Nota van Beantwoording

*Reactie op ingediende zienswijzen
tegen ontwerp-peilbesluit
en ontwerp-projectplan
Meeslouwerpolder*

Corsa nummer: 18.012735

Figuur 1: berekend effect strooizout op nieuw peilvak Meeslouwerpolder

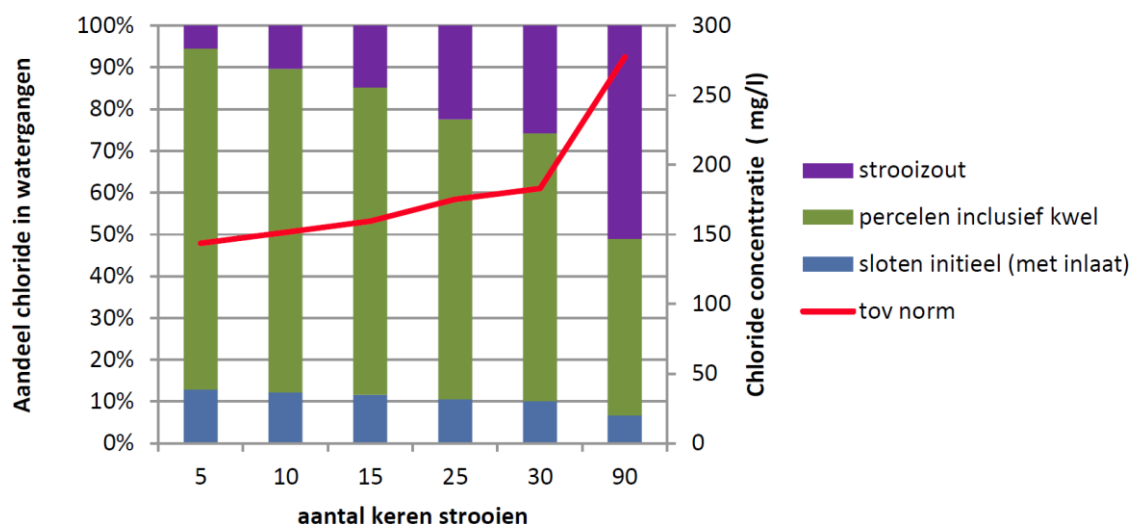
Indiener geeft aan dat voor kwekers in de Meeslouwerpolder zoutvrije watergangen langs de Huyssitterweg en de Tuinbouweg (zogenaamde gietsloten) van belang zijn voor de kwaliteit van de planten die worden gekweekt. Meerdere kwekers gebruiken dit water om de gewassen van water te voorzien. Indiener vraagt hoe in het plan wordt gegarandeerd dat het afstromende strooizout van de nog aan te leggen verbindingsweg niet in de gietsloten terecht kan komen.

In het plan worden geen maatregelen genomen om afstroming van strooizout naar de gietsloten te voorkomen. Voor beantwoording van deze zienswijze is door Rijnland op basis van beschikbare gegevens een berekening uitgevoerd. Het aandeel chloride afkomstig van strooizout is weergegeven in figuur 1, evenals de totale chloride concentratie in het water. Daaruit blijkt dat het onder gemiddelde condities tot 30 keer strooien (10 dagen vorst) niet waarschijnlijk is dat de gemiddelde maandelijkse concentraties hoger zullen worden dan de norm die Rijnland als grenswaarde hanteert voor glastuinbouw (200 mg/l). Er zijn wel (kortstondige) pieken in de chloride concentratie mogelijk die de norm tijdelijk kunnen overschrijden, bijvoorbeeld door plotselinge dooi en na directe afstroming. Deze worden bij neerslag, door de korte verblijftijd, snel afgevoerd. Omdat zout volledig oplost in water vindt er geen ophoping in het systeem plaats. Geadviseerd wordt om voor deze situaties (afhankelijk van de waterbehoefte) voldoende water in bassins beschikbaar te hebben. Verder is het raadzaam om de EC waarde van het water te meten alvorens dit als gietwater te gebruiken.

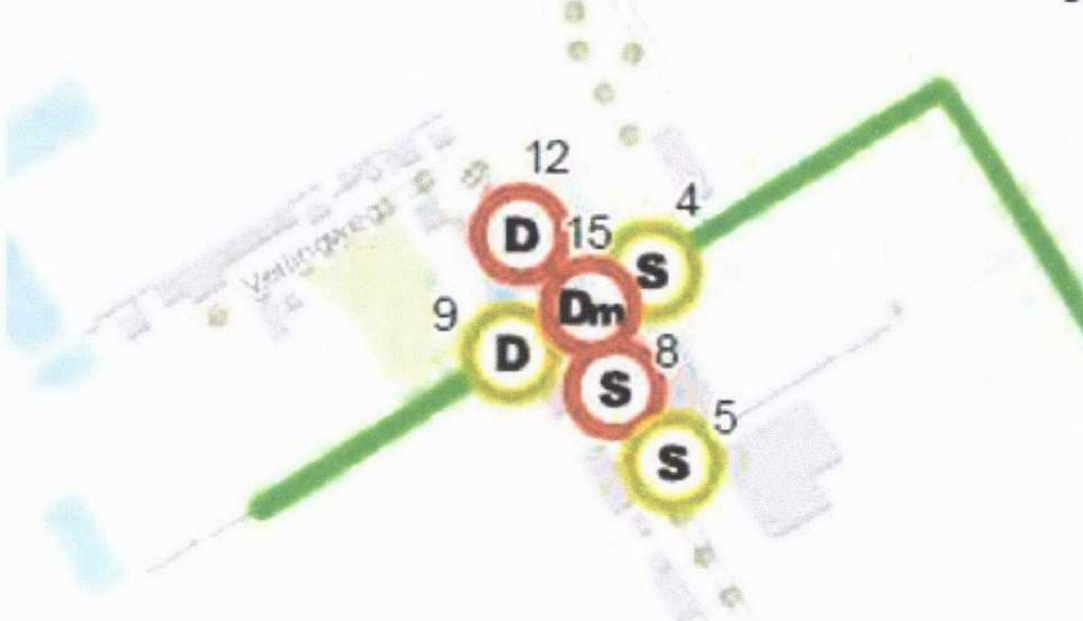
- 2 In het huidige plan is niet aangegeven wat de bestaande peilhoogten zijn; dit is alleen voor de nieuwe hoogten weergegeven. Later kregen wij per mail aangegeven wat de verschillen zullen bedragen. Wij willen de zekerheid dat deze gegevens juist zijn. Het betreft de onderstaande gegevens:

Locatie	Stuwhoogte m. tov NAP	Peilvoorste l m. tov NAP	verschil CM	opmerking
	-4,34	-4,35	+1	verschil nihil
	-4,36	-4,35	-1	verschil nihil
	-4,42	-4,35	-7	klopt dus dat daar nu water wegloopt
	-4,41	-4,35	-6	klopt dus dat daar nu water wegloopt
	-4,46	-4,35	-11	Daarom heeft   zelf een schot in de sloot gezet; die gaat dan weg
	-4,21	-4,35	+14	nu al ruim hoog genoeg

Voor het vaststellen van een peil voor dit nieuwe peilvak wordt zo goed mogelijk op de huidige situatie aangesloten. Om een goed beeld van de huidige situatie te vormen zijn de drempelhoogtes van de stuwen en ook de waterpeilen tweemaal ingemeten met GPS apparatuur. Er moet hierbij rekening gehouden worden met een foutmarge van circa 1 centimeter hoger of lager. Het vast te stellen peil (-4,35 m. NAP) komt nagenoeg overeen met de gemiddeld gemeten waterhoogtes en de drempelhoogte van maatgevende stuwen.

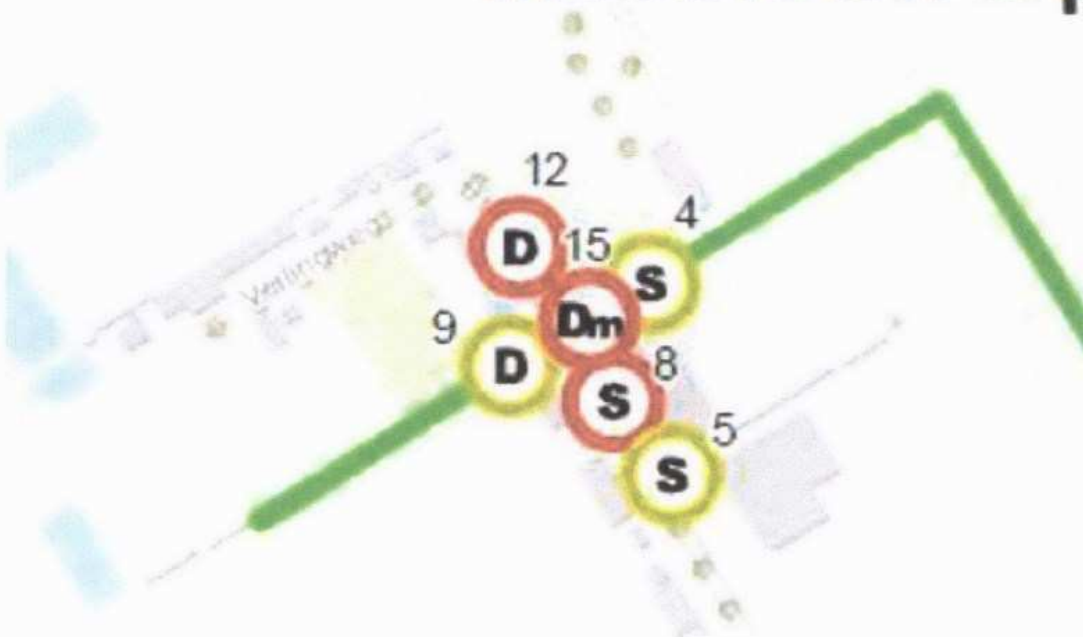
- 2 In het huidige plan is niet aangegeven wat de bestaande peilhoogten zijn; dit is alleen voor de nieuwe hoogten weergegeven. Later kregen wij per mail aangegeven wat de verschillen zullen bedragen. Wij willen de zekerheid dat deze gegevens juist zijn. Het betreft de onderstaande gegevens:

Locatie	Stuwhoogte m. tov NAP	Peilvoorstel m. tov NAP	verschil CM	opmerking
	-4,34	-4,35	+1	verschil nihil
	-4,36	-4,35	-1	verschil nihil
	-4,42	-4,35	-7	klopt dus dat daar nu water wegloopt
	-4,41	-4,35	-6	klopt dus dat daar nu water wegloopt
	-4,46	-4,35	-11	daarom heeft   zelf een schot in de sloot gezet; die gaat dan weg
	-4,21	-4,35	+14	nu al ruim hoog genoeg
r
